CISTERNONE
RIQUALIFICAZIONE DELLA FACCIATA
E DEGLI SPAZI CIRCOSTANTI

PROGETTO DEFINITIVO
STATO DI VARIANTE
PLANIMETRIA GENERALE

RELAZIONE TECNICA

Armadio contatori in lamiera verniciata color corten
Riferimento storico e disegno tecnico

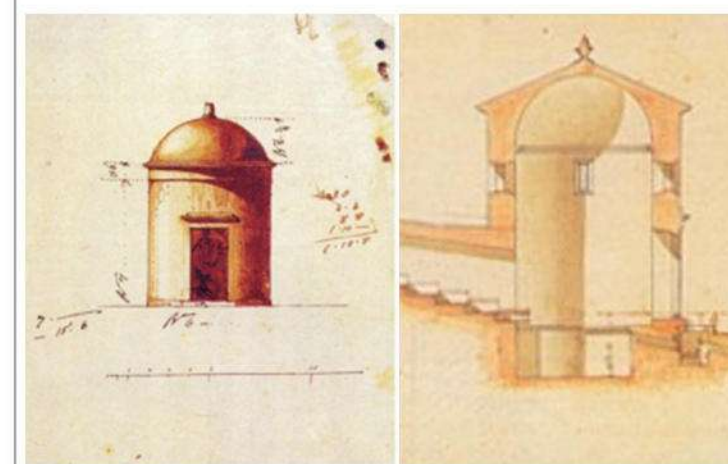
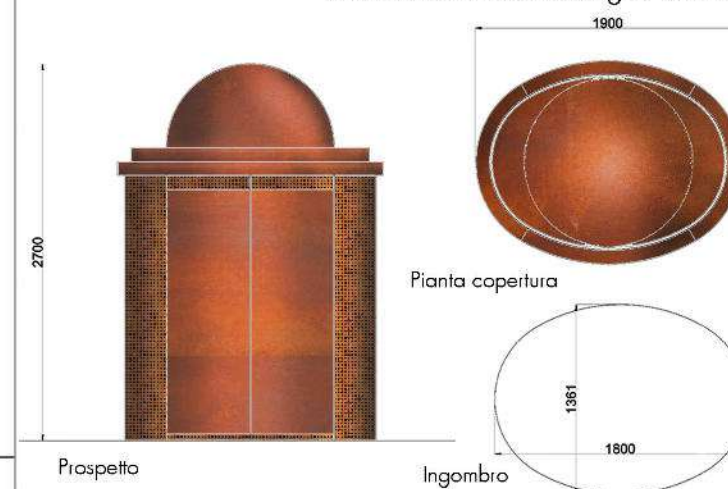
Quest'ultimo avrà pianta ellittica e sarà sovrastato da una calotta semisferica, mediando il richiamo ai piccoli manufatti realizzati lungo il percorso dell'acquedotto, realizzati dallo stesso P. Poccianti a servizio dell'impianto principale. Sarà apribile sui due fronti principali e realizzato in lamiera d'acciaio verniciata effetto acciaio corten opaco.

PROGETTO DEFINITIVO
STATO SOVRAPPOSTO
PLANIMETRIA GENERALE

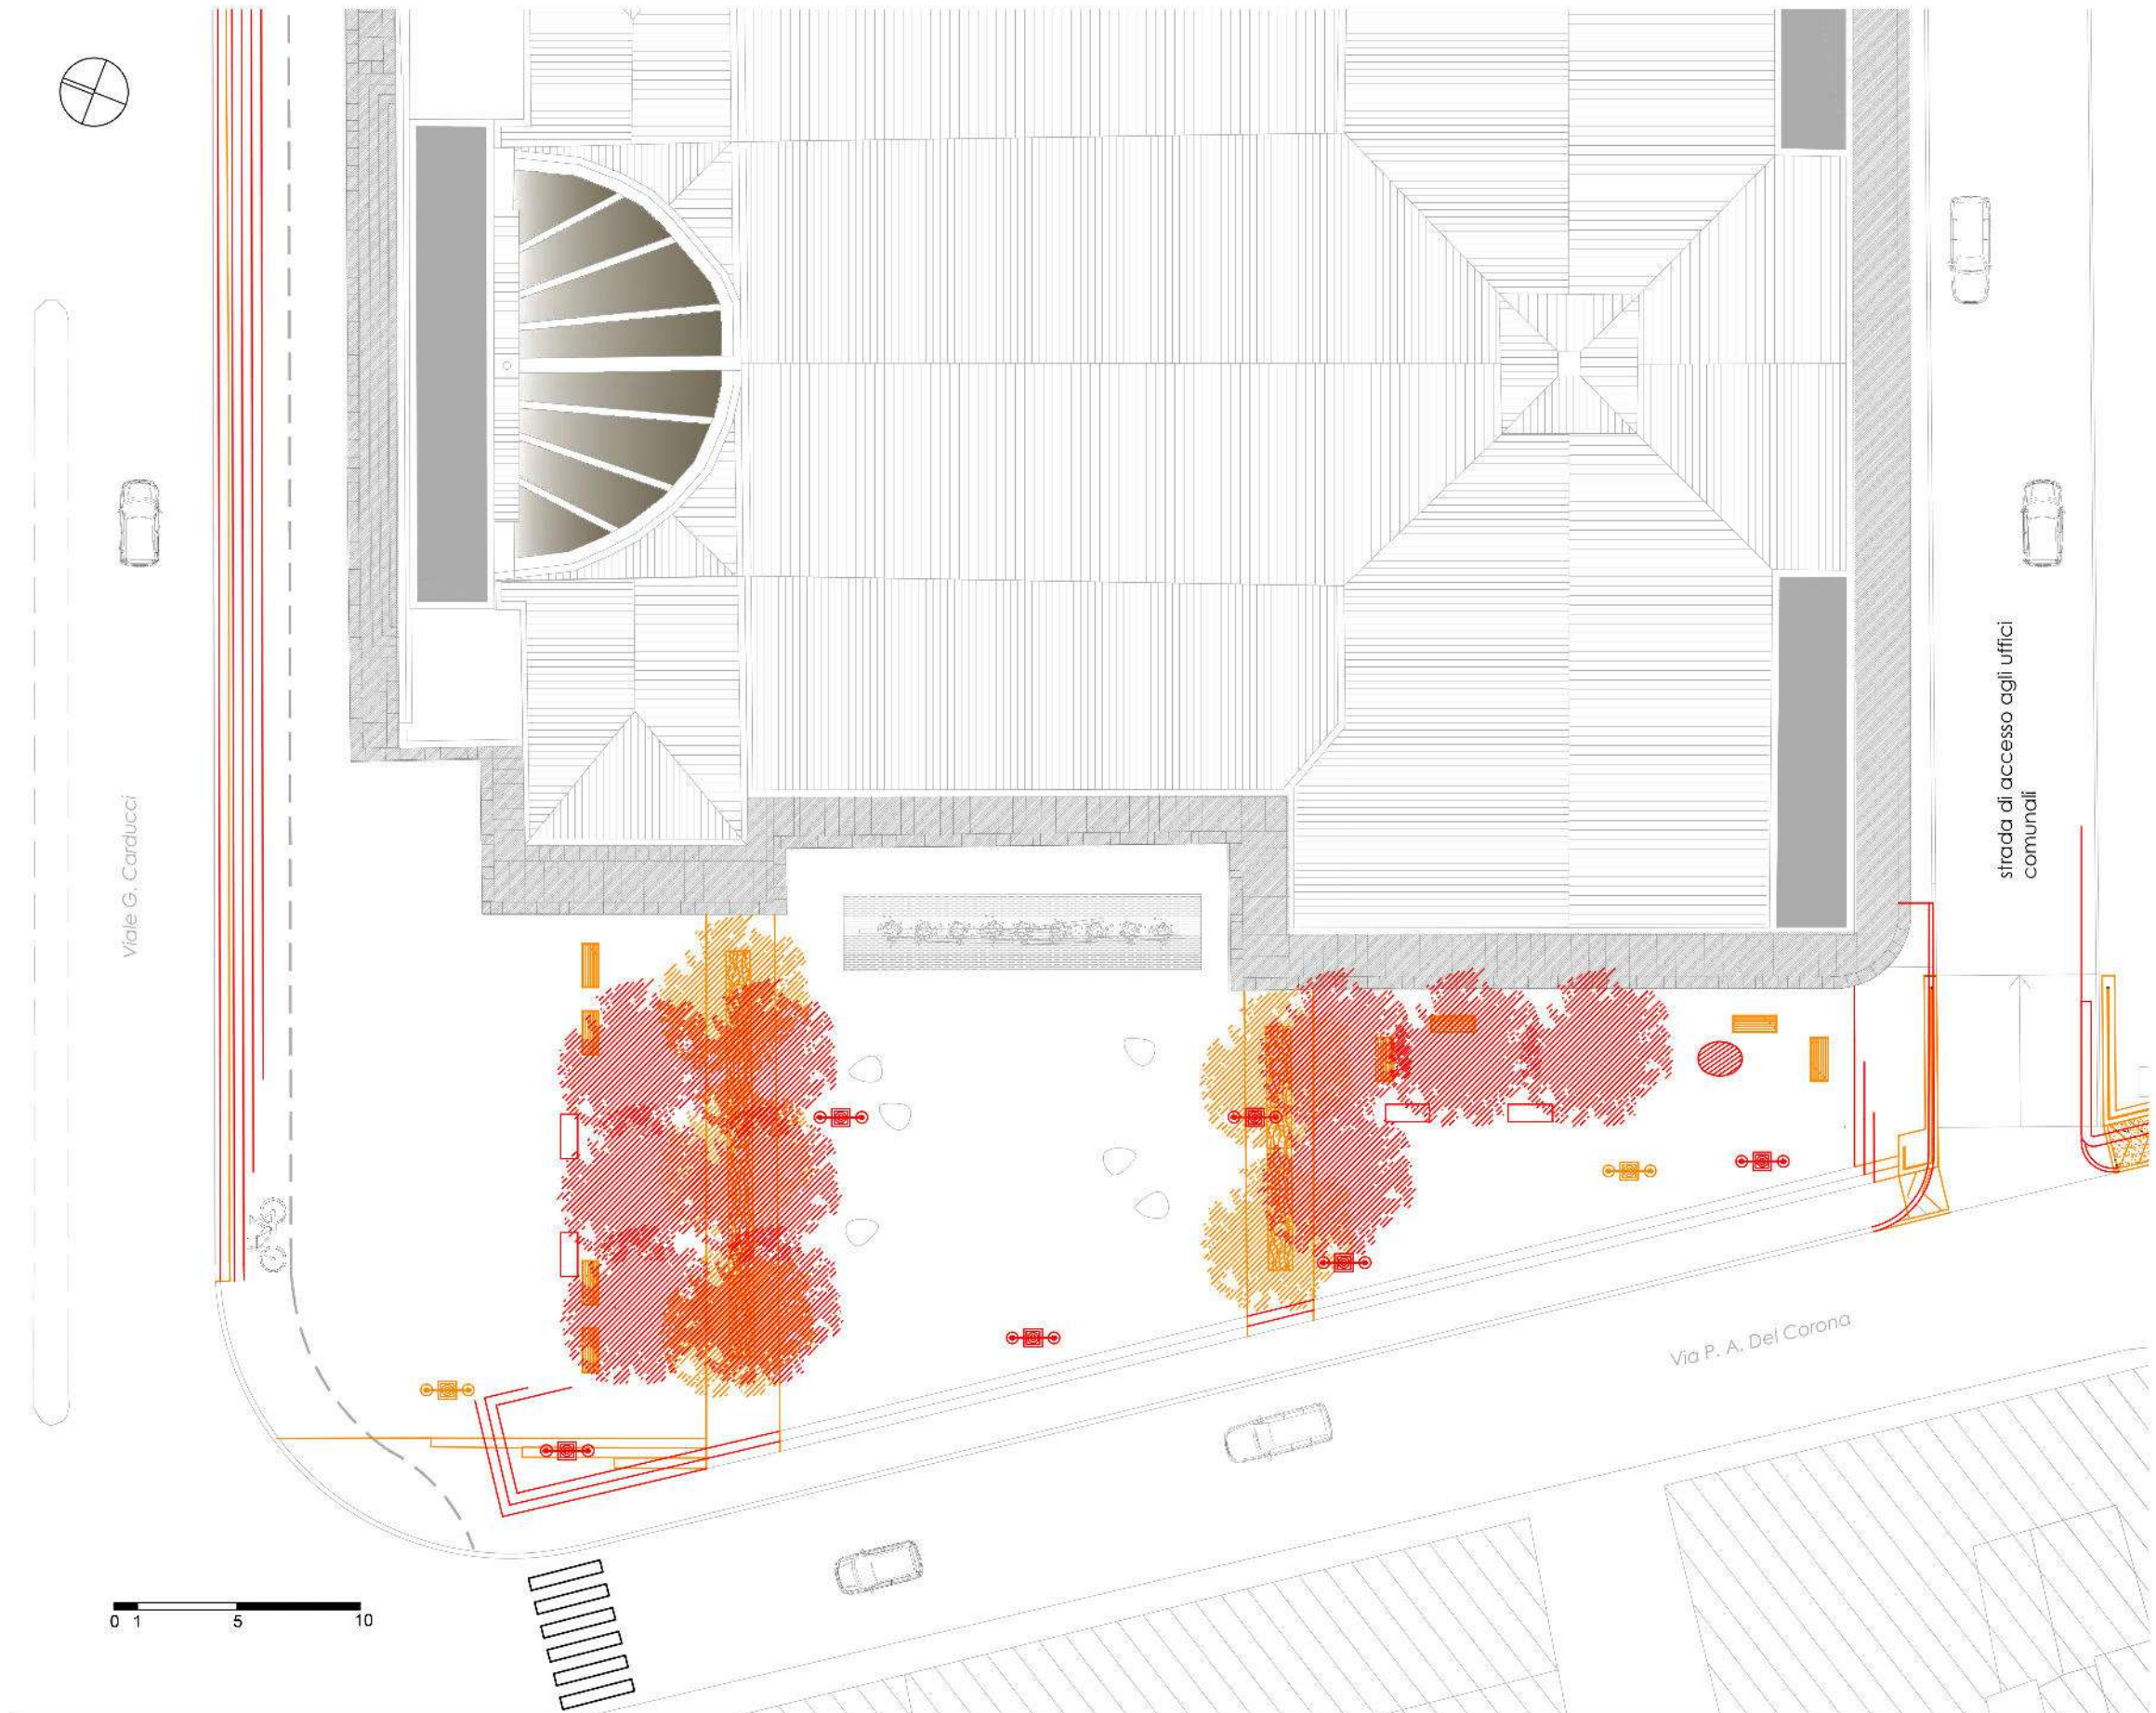
La modifica principale risulta effettuata presso il lato sud di piazza del Cisternone sull'intersezione tra via del Cisternone e via del Corona. Ciò ha reso possibile l'introduzione di un marciapiede a fianco della nuova rampa su via del Cisternone – inizialmente non previsto – che ha reso possibile anche per i pedoni e i disabili la percorrenza e l'accesso sul lato sud della nuova piazza in sicurezza.

Conseguentemente risulta ridisegnata la parte considerata utilizzando la stessa scalinata con la medesima finitura della piazza, l'elemento più caratterizzante del progetto nel suo complesso.

Lungo la già citata e bella scalinata già immaginata nel progetto risultano eliminati i due piccoli capiscala intermedi che ne riducevano la grande importanza formale che il progetto stesso le attribuiva.

Sul lato opposto, piazza del Cisternone e davanti al Cisternone il cordolo in cemento armato risulterà sostituito da uno analogo in pietra arenaria, la stessa utilizzata e prevista dal progetto in tutta la pavimentazione della nuova piazza.

Altre modifiche sono riscontrabili nell'incremento delle alberature da n°5 a n° 10 e in un nuovo armadio contatori, necessario al contenimento delle apparecchiature a servizio della fontana.
